JSADRI	设计变更通知单		PD11 - 表 1-2	编号 - 版本号	建变-19-A
委托单位	南京大学	设计编号	2020-03-003	专业	
项目名称	南京大学仙林校区动物房项目设计		变更涉及图纸号

变更原因及内容：应工艺施工要求

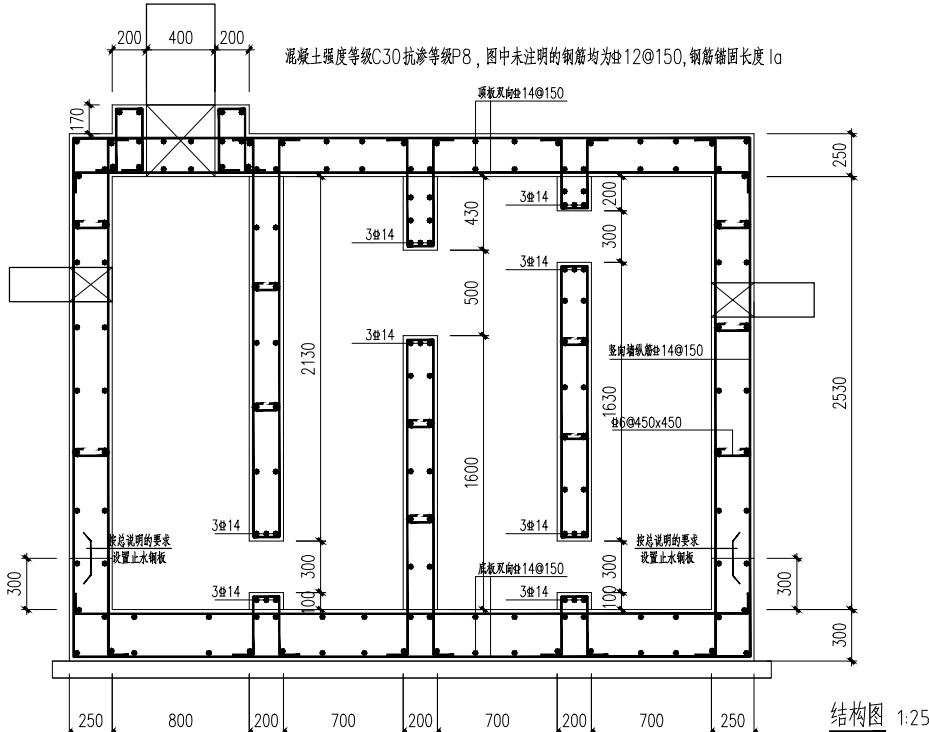
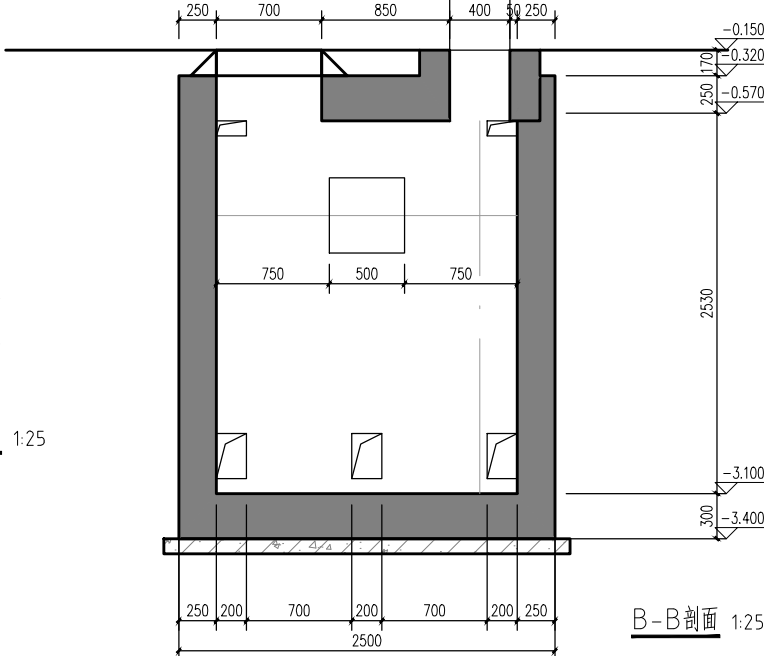
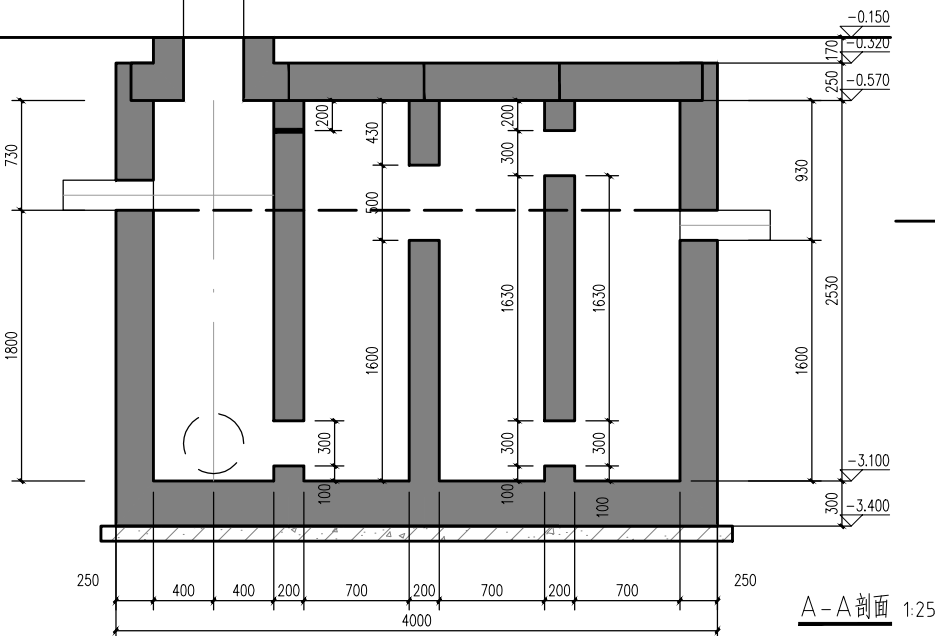
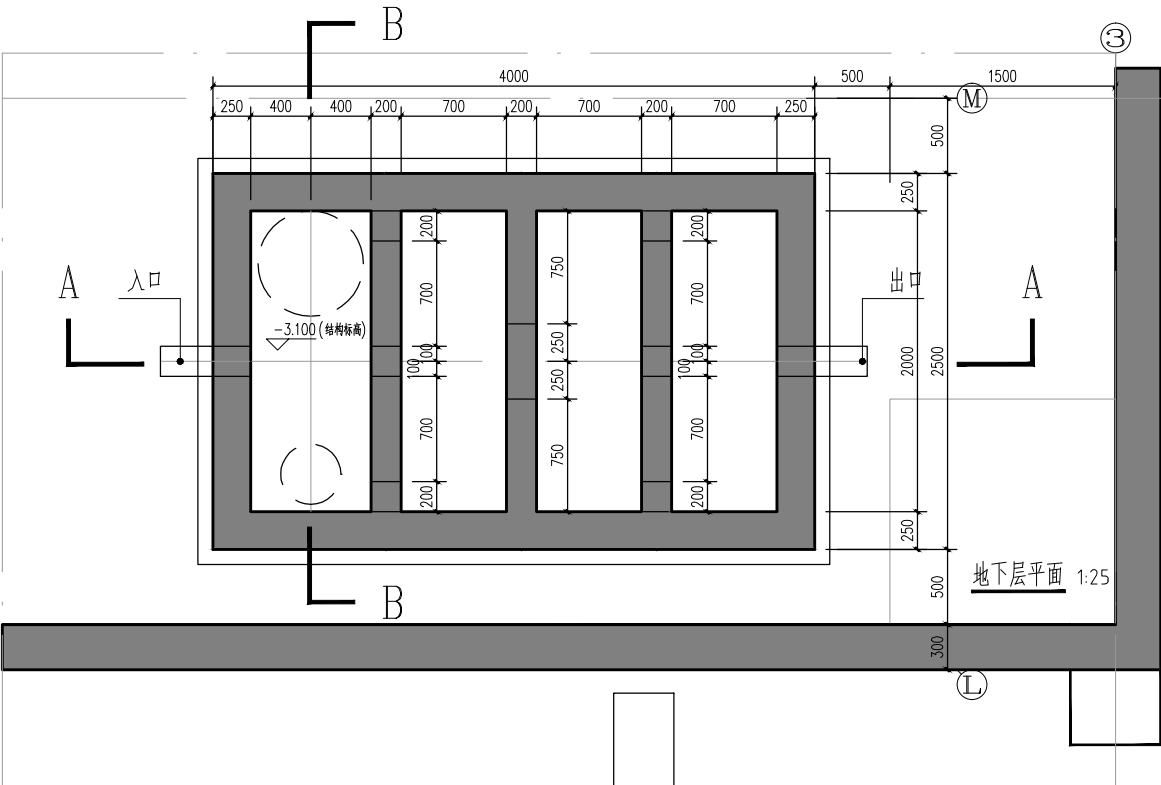
1、地下一层平面，L~M轴交2~3轴的降温池平面、剖面及结构做法如下：
应与相应管线做好对接。

其余做法详：《小型排水构筑物23S519》

蒸发筒采用第一方案。池体配筋详见141、143页。盖板布置详见147页。

冷却水自动控制供水原理图详见第113页。施工前应做好相应支护措施。
